Referencia: **ACCIÓN DE TUTELA**

Accionante: **FELIX PINTO RODRIGUEZ**

Accionado: **UNIDADES TECNOLOGICAS DE SANTANDER - UTS**

ASUNTO: RESPUESTA OBSERVACIONES, PROYECTO DE PLIEGO DE CONDICIONES
SUBASTA INVERSA SA-014-2021

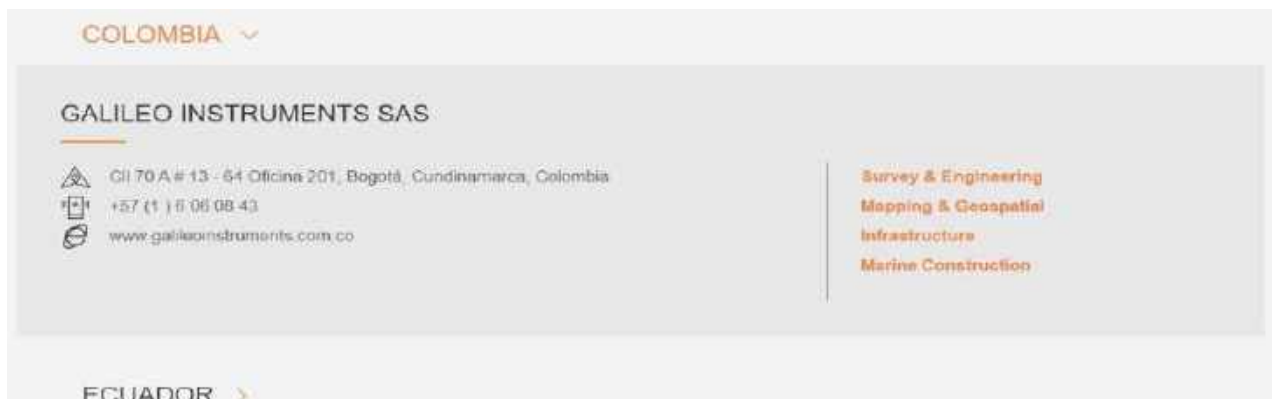
La entidad está solicitando un equipo con características exclusivas y propias de una casa fabricante en particular, por lo que al revisar este producto se observa que nuevamente en Colombia solo existe un distribuidor autorizado para este equipo, lo que indicaría que la entidad está favoreciendo a este distribuidor porque de una u otra manera (directa o indirectamente) será el único que puede vender este producto en Colombia y con sorpresa vemos que por tercera vez es el mismo Distribuidor de quien se habla en el punto 5 ítem 1 y punto 6, claramente esto va contra la Ley porque la entidad no puede favorecer a ninguna empresa en particular y estamos viendo que ya son tres veces que se está favoreciendo a este Distribuidor.

RESPUESTA POR PARTE DE LA ENTIDAD: Se aclara al proponente que en las especificaciones técnicas del ítem 4. Receptor GPS Cartográfico, no corresponden a las especificaciones mencionadas por el oferente, de hecho, son totalmente diferentes a las que menciona el proponente WILLIAM GONZALEZ, de ahí que no se acepta la observación realizada
